Mission régionale d'autorité environnementale
Île-de-France

**Avis en date du 27 avril 2018
de la Mission régionale d'autorité environnementale d'Île-de-France sur le
projet de requalification du site des Mathurins
situé à Bagneux(Hauts-de-Seine)**

Illustration 6: Plan masse des voiries et des aménagements paysagers - Source : étude d'impact, p. 15 - annotations DRIEE

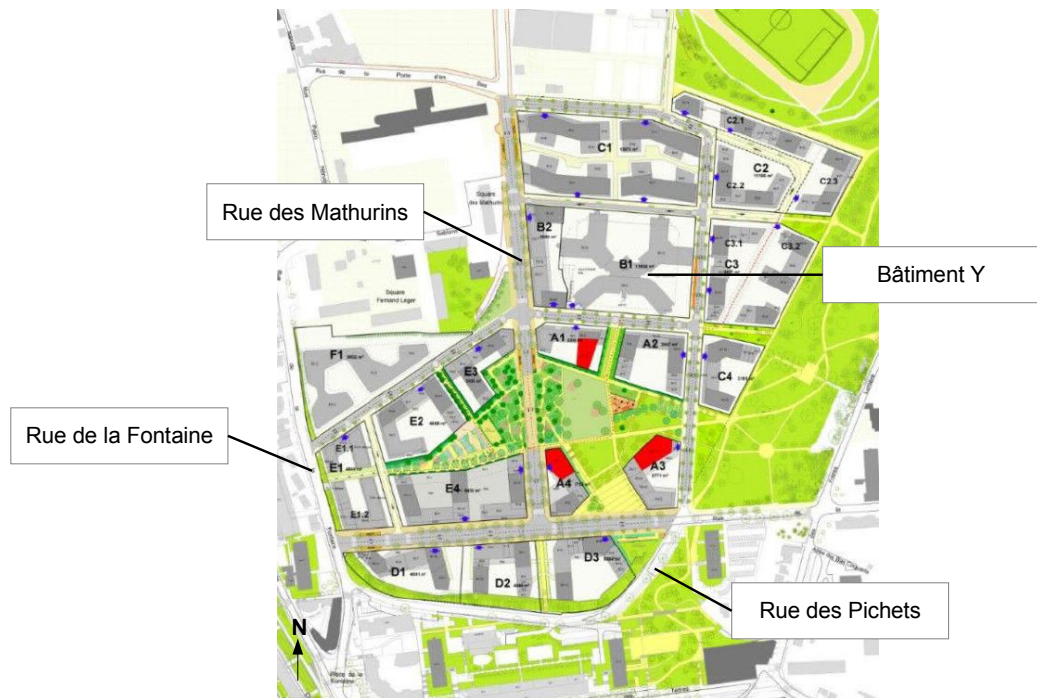
La MRAe recommande :

- **de présenter ce tracé sur une carte ;**
- **de préciser que cette option nécessite la création d'une nouvelle voie⁶ et d'étudier son impact sur le parc Richelieu.**

L'organisation des voiries est exposée selon le plan masse ci-dessous (cf. Illustration 6). L'étude d'impact indique (p. 15) que deux options sont actuellement encore à l'étude selon la surface occupée par le programme tertiaire au nord du site (cf. parcelle B1). La MRAe rappelle, comme préconisé dans l'avis de 2016, qu'il convient de présenter clairement la deuxième option envisagée en expliquant les différences entre les deux scénarios.

Illustration 7: Hauteurs du bâti - source : annexe 13, cahiers des prescriptions, p. 54

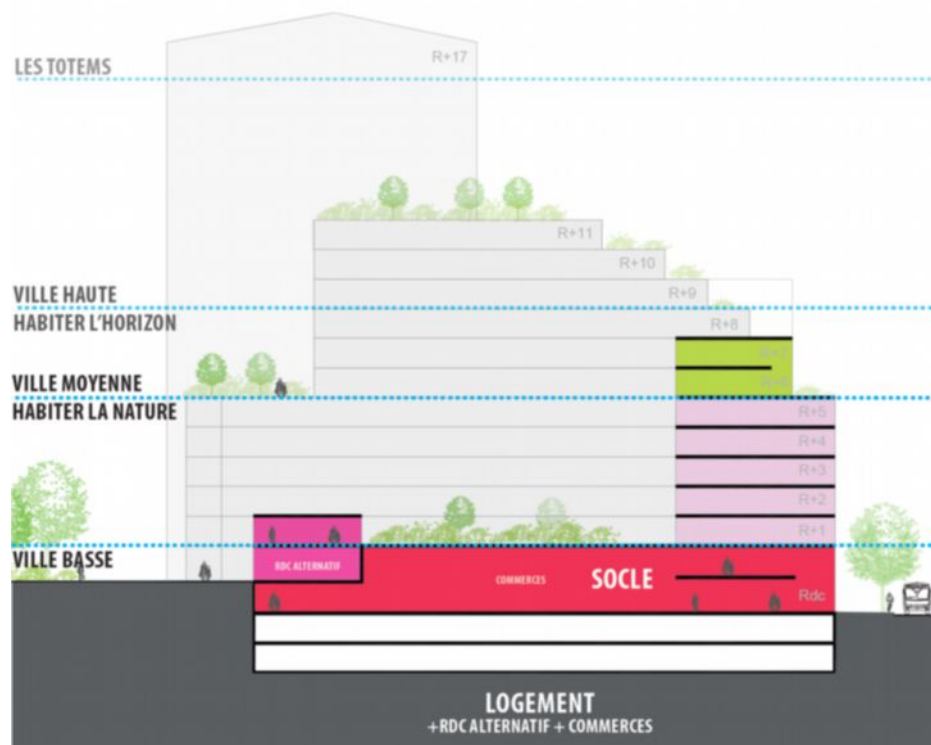
Le projet prévoit plusieurs niveaux de hauteurs pour le nouveau quartier (cf. Illustration 7) : la « ville basse » en R+1 associée aux espaces libres publics ou privés dédiés aux commerces, la « ville moyenne » avec une hauteur moyenne en R+5, la « ville haute » à partir de R+8 et jusqu'à R+17 sur trois immeubles dits « totems » aux abords du parc du Belvédère.
